核能安全委員會
第一核能發電廠除役低放射性廢棄物貯存庫建造執照申請案
安全分析報告
審查意見表

圖1 入庫與檢查示意圖

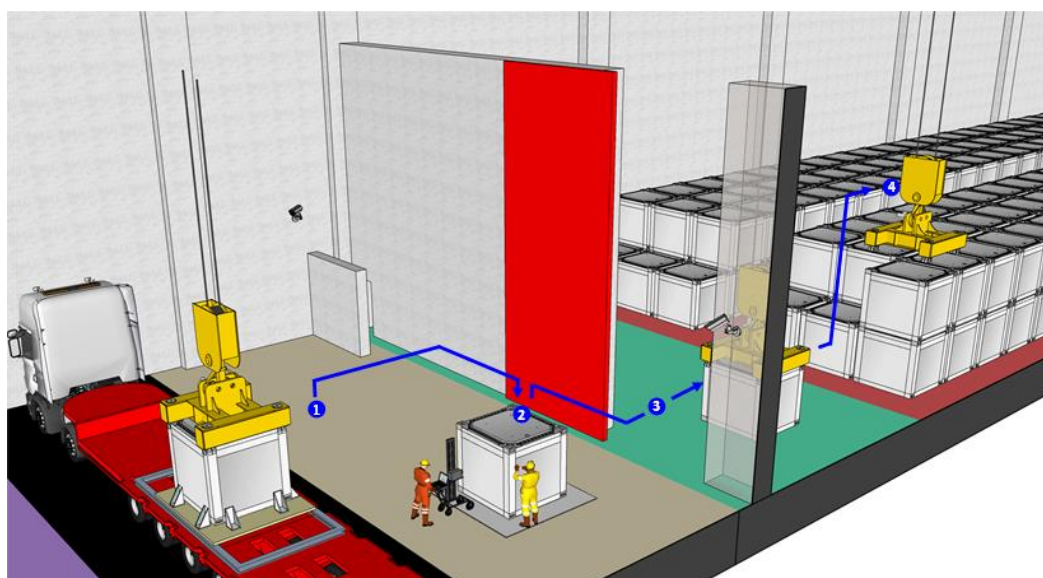
流程路線」已經足夠，包含入庫接收、包件檢驗、吊卸搬運器具之場地空間、對應儀器設備(攝錄影、吊車夾具、衝擊緩衝器之拆卸、劑量量測機具)之平面配置、車輛動線等；並請說明係屬遙控操作或人員接觸操作。

入庫接收作業空間如上圖1中示意，包含運送車輛進入卸載區、廢棄物包件自卸載區移至檢查區進行檢查、廢棄物包件移至指定位置貯存等步驟。

包件檢驗空間如圖1中標示2處所示意，於固定區域進行包件檢驗，確認包件與交運資料相符。

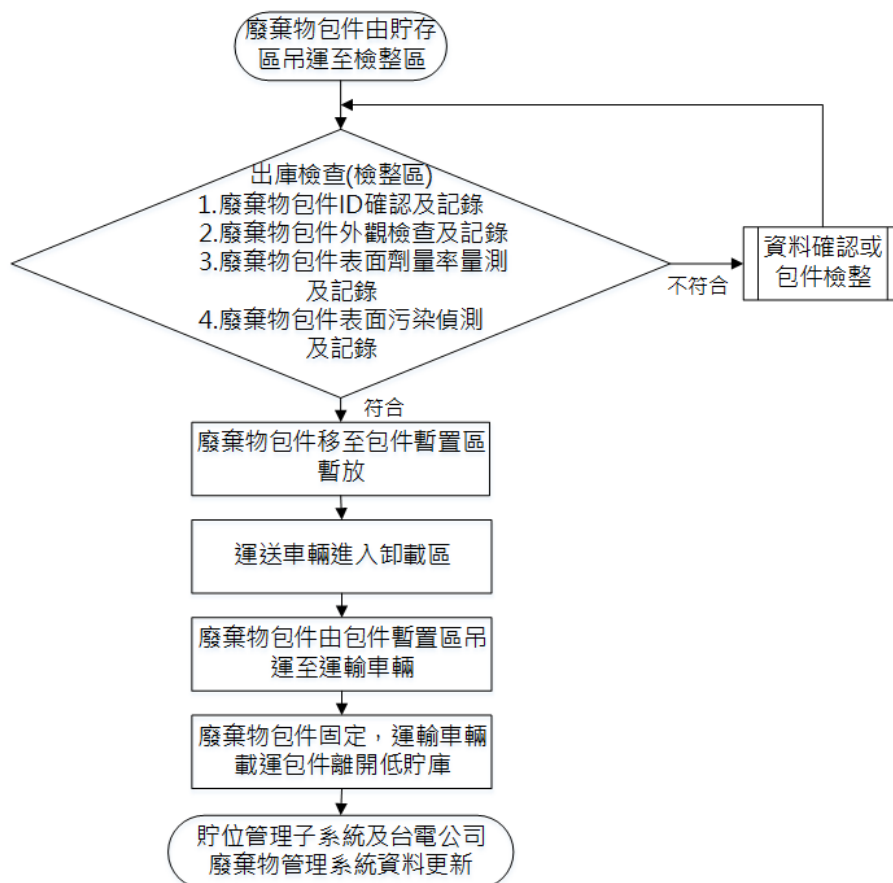
意見編號	012	審查人員代碼	章節	頁碼	狀態
		S10、S12	1.2.4 5.3.4 5.3.6	1-9~1-10 5-6~5-7	結案
第一回合審查意見					
1. 入庫作業說明中，「(一)...表面劑量率偵測及表面污染檢查」。因T容器為長方形結構，如何偵測具有「代表性的」表面劑量率及表面污染？是採人工偵測？還是遙控偵測？請加以說明。 2. 三號低貯庫金屬廢棄物於貯存期間(40年)，是否有必要定期或不定期作包件表面污染拭跡偵測及表面劑量率的偵測？若有必要，建議於圖1.2-3列出。(第5.3.4節增加此工作項目) 3. 三號低貯庫金屬廢棄物於出庫前，請考量是否要作包件表面污染偵測？因放射性物質安全運送規則第六條第八款、第十款及附件二均有表面污染類別及限值的規定。若有必要作包件表面污染偵測，建議於圖1.2-4列出。(第5.3.6節增加此工作項目)					
第一回合審查意見回復

5.3.6 廢棄物出庫作業內容修訂為:

(二)將廢棄物包件吊運至檢整區進行出庫檢查(廢棄物包件表面污染偵測)，詳附件012-03-A。

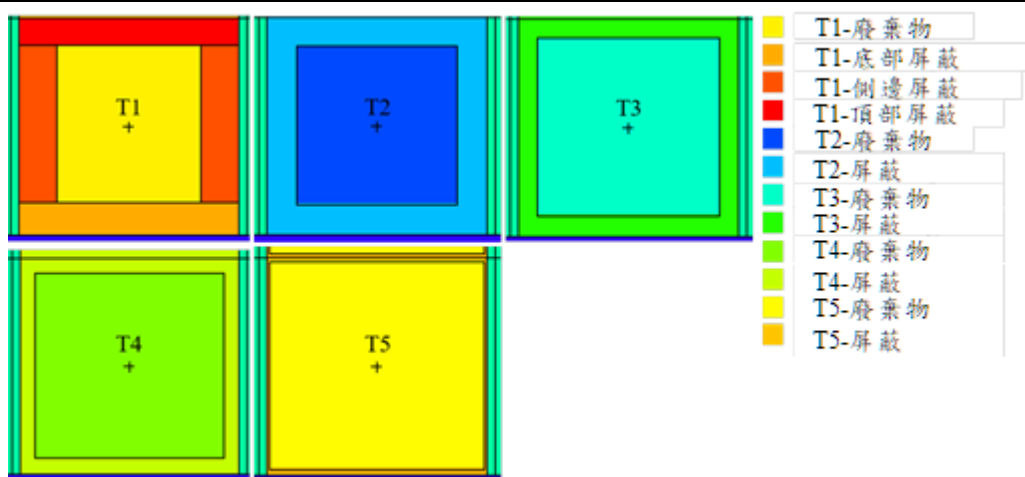
意見編號	216	審查人員代碼	章節	頁碼	狀態
		A04	7.2.1	7-6	結案
第一回合審查意見					
「表7.2-2 T1、表7.2-3 T2、表7.2-4 T3、表7.2-5 T4、表7.2-6 T5 容器材料組成」。					
請說明廢棄物組成比例的依據。					
第一回合審查意見答復					
參閱附件3-2 p.3 評估模型相關說明：					
簡化T容器模型，箱體外尺寸固定為2.0 m×1.85 m×1.85 m，除T1容器外，T2至T5容器皆區分為兩個區塊：內部為金屬廢棄物和灌漿混凝土混合區，外部為不銹鋼屏蔽結構，均質化原則為以提籃內尺寸位置劃分為內部金屬廢棄物和灌漿混凝土均質區域再進行微調；T1容器因其屏蔽設計帶有鉛作為屏蔽材料，將其簡化區分為四區：上、下、側邊為三個屏蔽區域，中間為金屬廢棄物和灌漿混凝土混合區，模型簡化圖請參考如下(安全分析報告圖7.2-2)。

材料部份參照GNS提供的T容器計算書做法，假設T容器內部貯放的金屬廢棄物與外部的結構鋼皆為密度為 7.85 g/cm^3 的純鐵；灌漿的混凝土(GNS提供的T容器計算書並未列出核種資訊)則引用自PNNL-15870報告中的107材料編號，密度為 2.10 g/cm^3 (同於GNS提供的T容器計算書)，兩者材料組成列於表7.2-1。以GNS提供的T容器計算書之表3廢棄物最大體積除以裝載體積得出各T容器的裝載率，列於表7.2-8。將表1之金屬與混凝土依表2的裝載率比例混合，得出各T容器預計的金屬廢棄物和灌漿混凝土混合區的材料與密度，再經幾何簡化均質為T容器簡化模型材料，相關參數同列於表7.2-2(T1)、表7.2-3(T2)、表7.2-4(T3)、表7.2-5(T4)、表7.2-6(T5)。

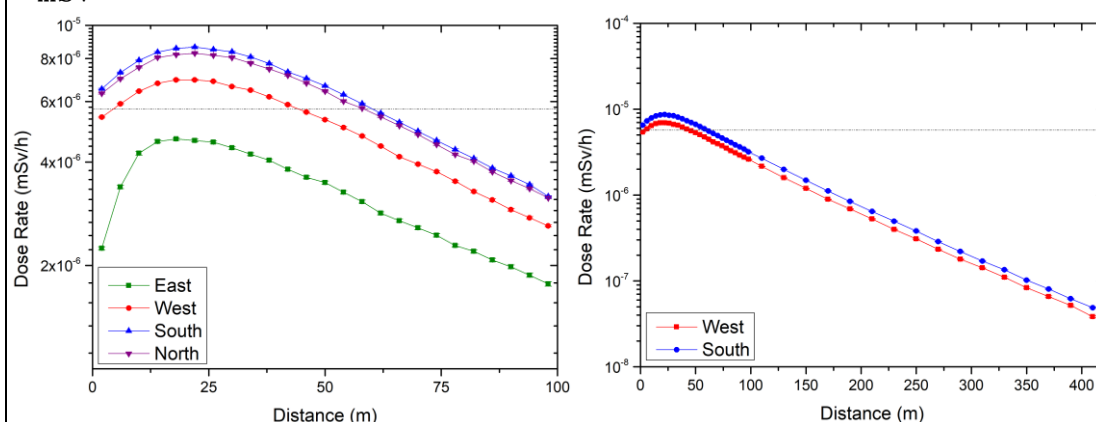
意見編號	223	審查人員代碼	章節	頁碼	狀態
		A04	7.2.1	7-14	結案
第一回合審查意見					
「將西側與南側評估至 420 m 處，確保最近廠界位置(TLD-106)可包含在評估範圍內。三號低貯庫外部評估範圍示意如圖7.2-5。」、「對於廠界 TLD-121 與 TLD-104 點位之劑量評估，將基於前述貯存庫西側與南側 400 m 之評估結果，以二次多項式擬合曲線之劑量率作為推算」 請說明評估TLD-106劑量時，已將西側與南側評估至420 m 處，為何執行西側與南側 400 m TLD-121與TLD-104劑量評估時，還要用二次多項式擬合曲線之劑量率推算，而非直接由程式模擬結果得到。					
第一回合審查意見答復					
評估貯存設施外遠距離劑量率(相對低劑量)皆為十分困難之分析案例，本安全分析報告因應貯存T容器之屏蔽特性，遂採用三維蒙地卡羅程式MCNP進行屏蔽計算分析。核一廠TLD-104位於貯存庫北側距離約1,080 m，TLD-121位於貯存庫西側距離約850 m，以蒙地卡羅法程式進行上述設施外遠距離計算，因廠界劑量率極低，須耗費大量的計算資源，才能獲得尚可接受的結果統計誤差。 參閱本設施外屏蔽分析結果，下圖左(附件3-2 圖20)設施外劑量率分布已確定設施外劑量率南側大於北側且西側大於東側；下圖右(附件3-2 圖21)設施外劑量率計算至420 m處，圖中設施外80 m至420 m處劑量率隨距離變化趨勢雷同，故擷取某段距離產生二次多項式擬合曲線進行推估相較採蒙地卡羅法完整模擬更為經濟有效。 以TLD-104為例進行說明，保守作法取設施南側劑量率進行推估設施北

側1,080 m處劑量率，以設施南側80 m至350 m劑量率分布(隨距離變化趨勢雷同)產生二次多項式擬合曲線，得出設施北側1,080 m處年劑量率 2.73×10^{-6} mSv。

圖7.2 1、三號低貯庫與廠界相對距離圖

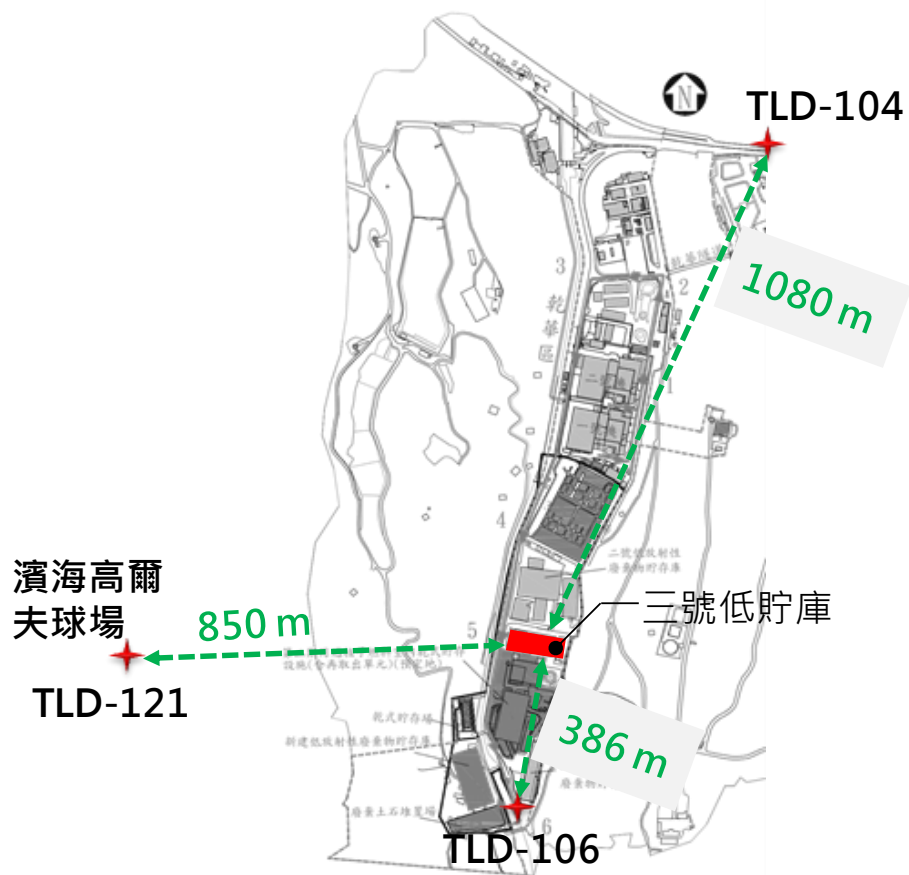
請說明國際上類似貯存設施評估案，有否如本案例以近距離之劑量評估結果擬合曲線推算遠距離劑量的案例，以說明此方式之適切性。

南側廠界TLD-106 (約386 m)→最近廠界(關鍵群體)→MCNP評估結果：年劑量為 $7.05\times 10^{-4} \text{mSv}$ ；北側廠界TLD-104 (約1,080 m)→其他廠界→以MCNP評估結果產生二次多項式擬合曲線進以推估：年劑量為 $2.73\times 10^{-6} \text{mSv}$ ；西側廠界TLD-121 (約850 m)→其他廠界→以MCNP評估結果產生二次多項式擬合曲線進以推估：年劑量為 $1.01\times 10^{-5} \text{mSv}$ 。

廠區定點直接輻射偵測

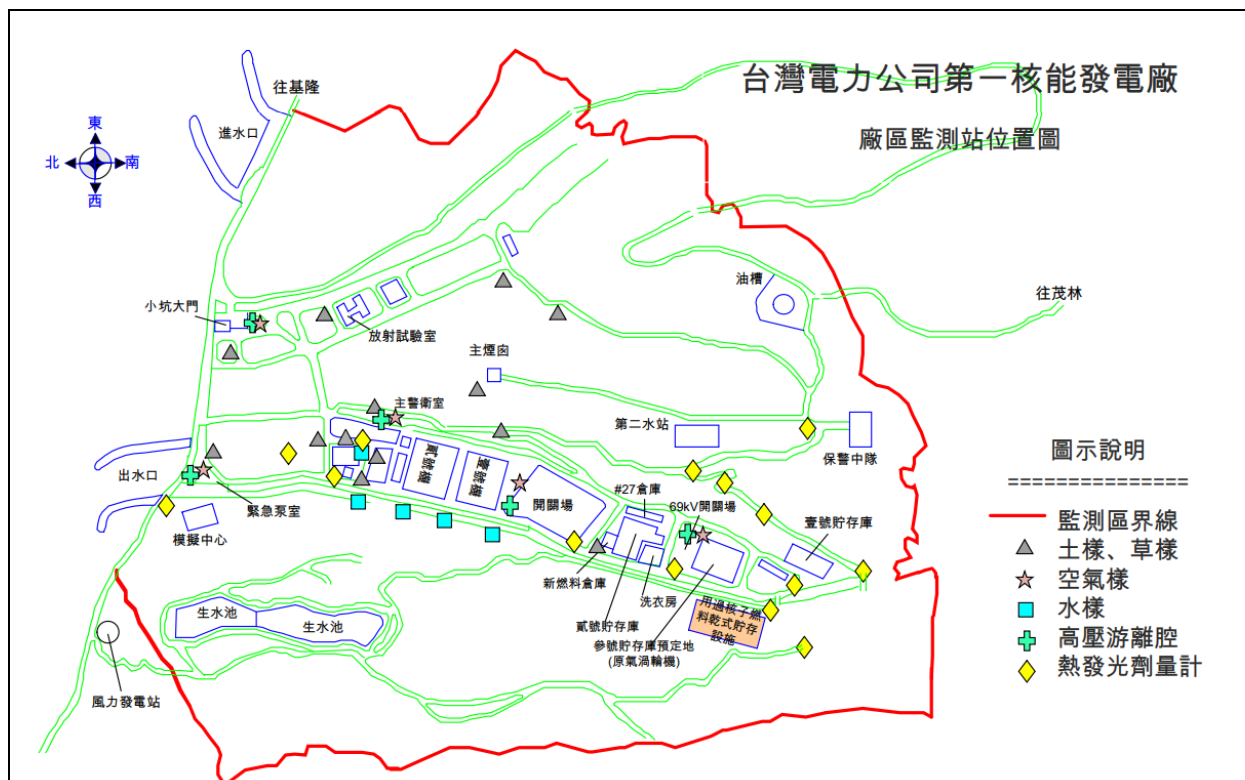
意見編號	248	審查人員代碼	章節	頁碼	狀態
		A04	8.1.3	8-2	結案
第一回合審查意見					
「8.1.3 廠區輻射監測」。					
請說明目前廠區監測項目及地理位置，對應於新建三號貯存庫輻射監測需求符合情形。					
第一回合審查意見答復					
目前規劃新建三號貯存庫之周邊輻射監測已設置環境輻射監測站 ERM，具有高壓游離腔(HPIC)及空氣活度監測，並設置熱發光劑量計布點執行累積直接輻射劑量度量，配合現有廠區每週一次的定點直接輻射偵測，各位置如下圖所示，足以符合新建三號貯存庫輻射監測之需求。

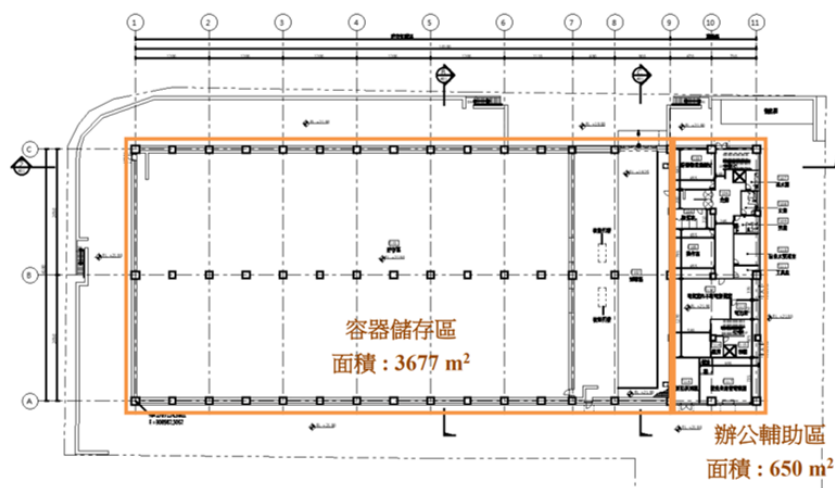
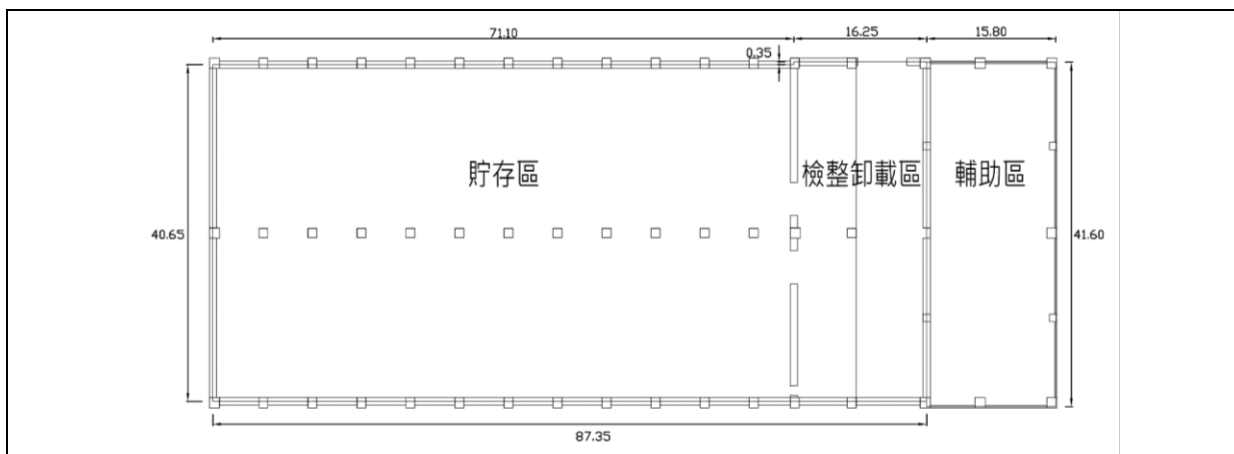
意見編號	306	審查人員代碼	章節	頁碼	狀態
		F09	附件3-1		結案
第二回合審查意見					
1. 附件3-1結構計算書所計算之數據，未完整交代計算過程，宜重新撰寫詳細說明。如第1頁之結構平面圖，由圖面標示之尺寸，容器儲存區3677m ² ，辦公輔助區650m ² ，請列式說明如何算出。

1. 本案樓地板面積統一採牆中心至牆心計算，計算方式及示意圖如下所示
 - (1)輔助區： $15.8 \times 41.6 = 657.28 \text{ m}^2$
 - (2)檢整、卸載區： $16.25 \times (40.65 + 0.35) = 666.25 \text{ m}^2$
 - (3)貯存區： $71.1 \times 40.65 = 2890.22 \text{ m}^2$

面積總結：輔助區= 657.28 m²，貯存、檢整、卸載區=3556.47 m²
 已修正結構計算書內容，詳如附件3-1結構計算書 P.1。

【 Structure Beam (Main Girder) 主桁樑 】

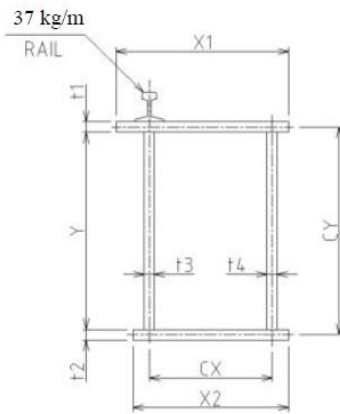
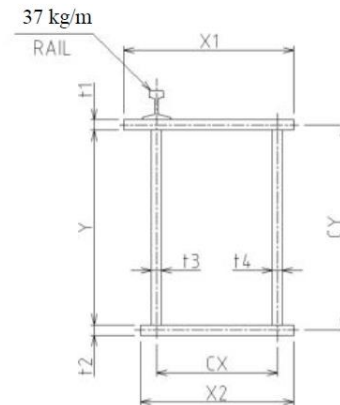
意見編號	329	審查人員代碼	章節	頁碼	狀態
		F09	天車桁樑計算書		結案
第三回合審查意見					
1. 轉成 PDF 後各計算公式符號有偏移，版面請重新檢視。另，建議於各計算公式前補充該項目位置或斷面示意圖。 2. 第3-3點符號“g”代表為何？請補充。 3. 表格2.6、表格2.7內空白無數據，是否為格式錯誤，請重新檢視。 4. 6.2大車副結構重量之撓度計算公式是否有誤？請重新檢視。 5. 吊車軌道樑之尺寸(H=912mm,B=302mm,tw=t1=18mm,tf=t2=34mm)與四樓結構平面圖 D-S-0104尺寸(天車縱樑 H900x300x18x34)不符？ 檢核結果部分文字亦為 H900x300，請說明並修訂。 6. 吊車軌道樑之計算，容許撓曲應力 $F_b=0.66F_y$ 使用條件須滿足壓力翼板之側向支撐間距 L_b 不大於 L_c，請補充 L_b 長度。 7. 吊車軌道樑之計算，容許剪應力 $F_v=0.4F_y$ 使用條件須滿足 $h/tw\leq 100/\sqrt{F_y}$，請重新檢視。					
第三回合審查意見回復					
1. 天車桁樑計算書 PDF 已重新轉檔，本計算書於公式後方皆有備註說明，斷面示意圖如下：

2. 感謝委員指教，符號「g」為桁樑單位長度重量。

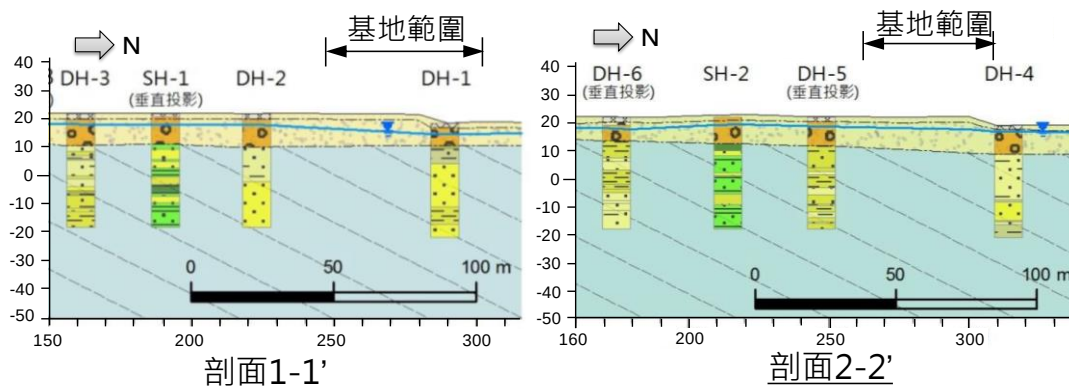
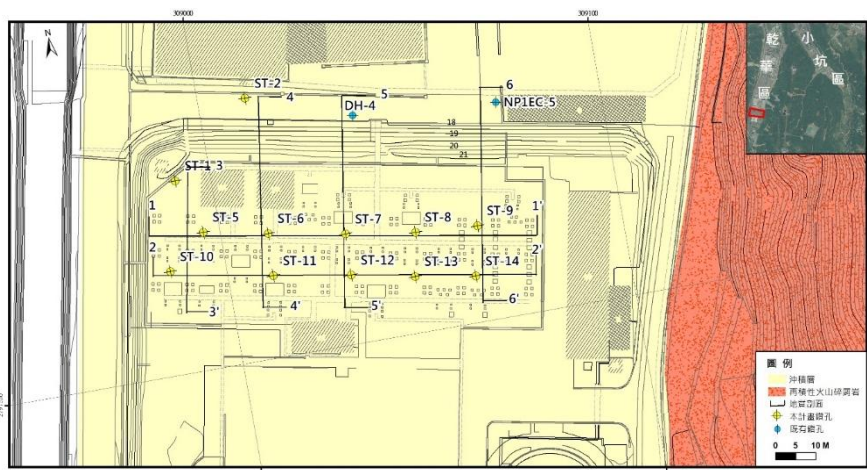
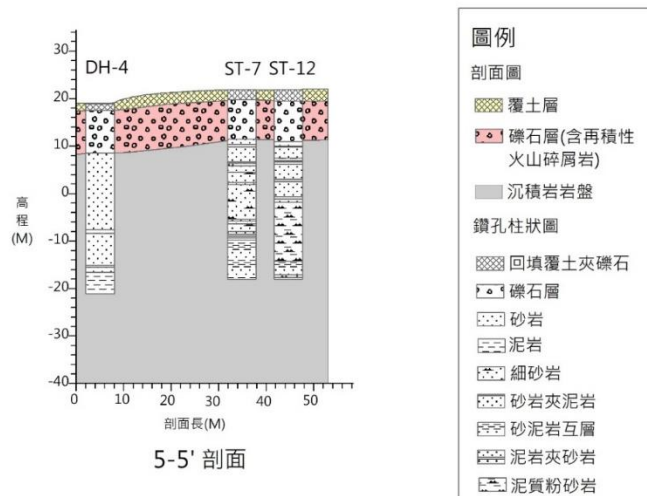
意見 編號	331	審查人員代碼	章節	頁碼	狀態
		F09	斷層新事證檢核 地震評估報告		結案
第三回合審查意見					
1. 表1打字錯誤: 再詳細地質調查-斷層長，應為”北”段 2. 請補充工地最新鑽探資料，以確定先前之參考剖面與工址相近，並詳細敘述其特質。					
第三回合審查意見回復					
1. 感謝委員指導，已修正為北段，詳如附件331-01-C。 2.

已補充工址內以及其鄰近之鑽探資料，並據以繪製鑽探剖面(上圖)。經檢核，既有鑽探資料剖面1-1' (DH-3、SH-1、DH-2及 DH-4)及剖面2-2' (DH-6、SH-2、DH-5及 DH-4)之地質模式相符合，其均顯示工址覆土夾礫石以下為礫石層，礫石層下伏沉積岩岩盤，其中 SH-1、SH-2、 DH-2、 DH-4及 DH-5為本計畫所採用之 PSlogging 之鑽孔。

由5-5' 剖面中既有鑽探資料(DH-4)與工址內鑽探成果(ST-7及 ST-12)之地質模式也相符合，其均顯示工址覆土夾礫石以下為礫石層，礫石層下伏沉積岩岩盤，其中 ST-7及 ST-12為本次計畫新鑽孔資料；另本計畫之 ST-7及 ST-8 PSlogging 鑽探成果，也納入本報告進行評估。

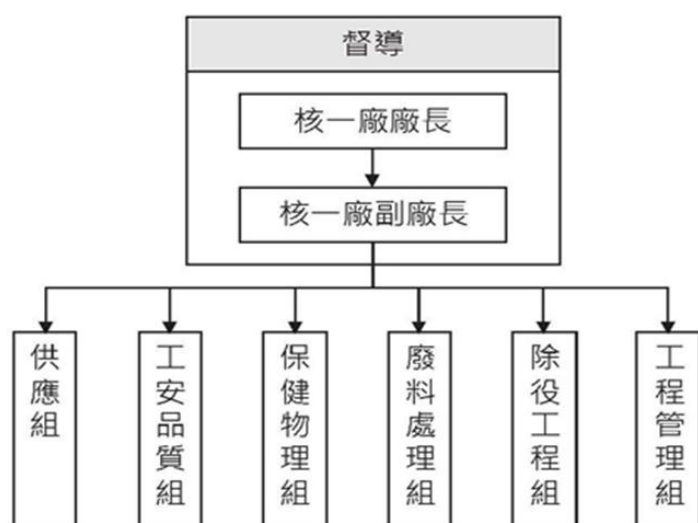
意見編號	013	審查人員代碼	章節	頁碼	狀態
		F04			結案
第一回合審查意見					
技術及管理能力勝任經營評估： 請補充說明新建貯存設施之管理組織架構，並附架構圖說明；另請補充說明運轉人力規劃情形。					
第一回合審查意見答復

感謝委員建議，管理組織架構圖如下：
